Førde, 10.07.2013

## **Høyringsfråsegn: Småkraft AS – Søknad om løyve til bygging av Steindal kraftverk i Flora kommune, Sogn og Fjordane, og Høyringsfråsegn: Planendring Steindal kraftverk, søknad av 21.06.2013**

Kartet over dei 2 Lokalt viktige friluftsområda i Steindalen er kopiert frå [www.fylkesatlas.no](http://www.fylkesatlas.no)

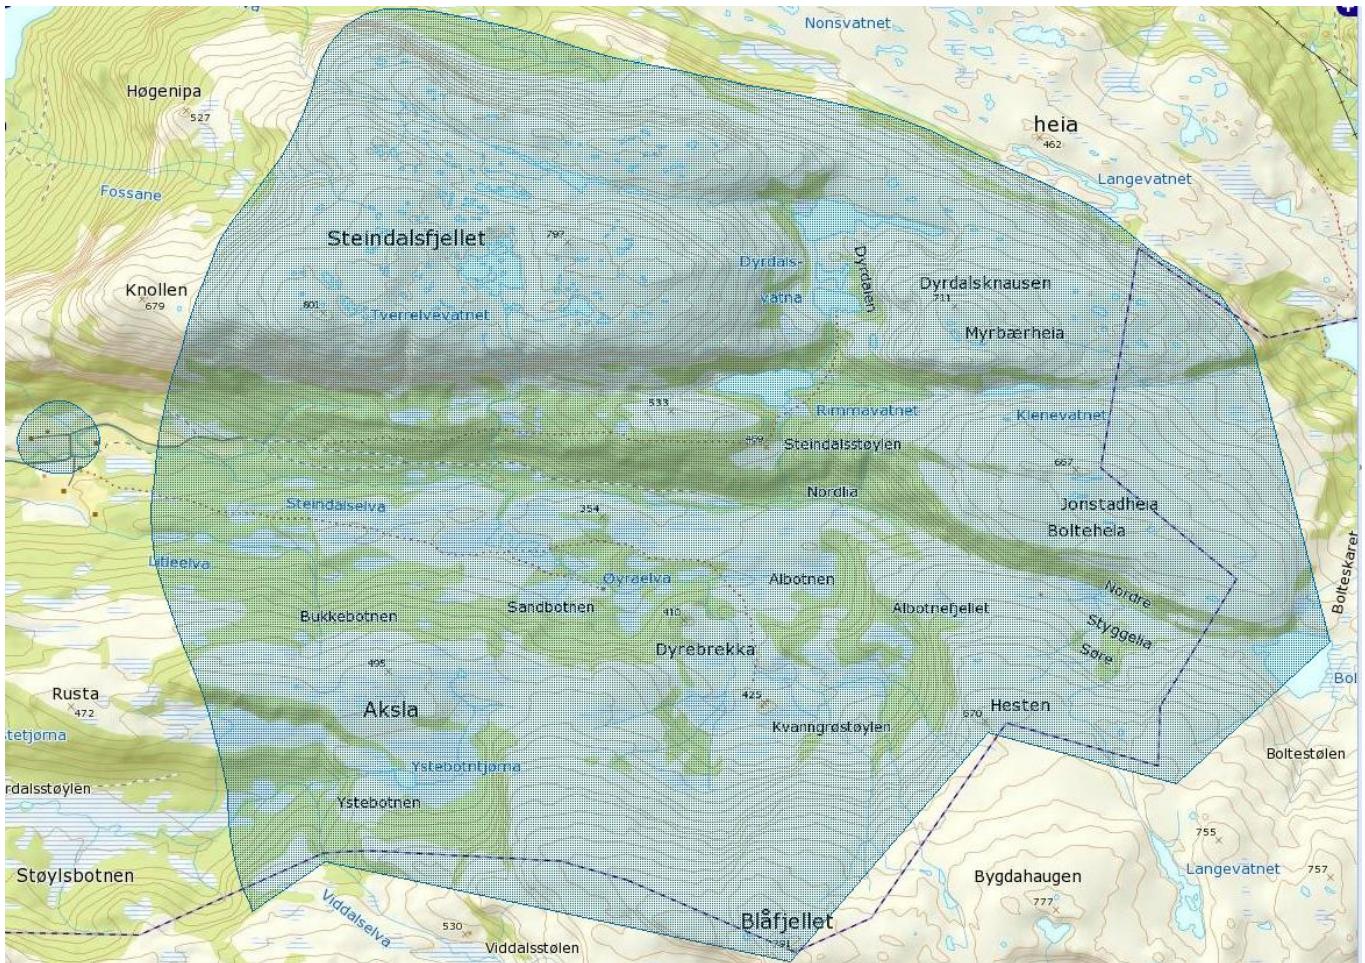
- Inntaket til kraftverket er planlagt i den sørvestlegaste delen av dette friluftsområdet.
- Overføringa av Litleelva går inn i den sørlege delen av området.
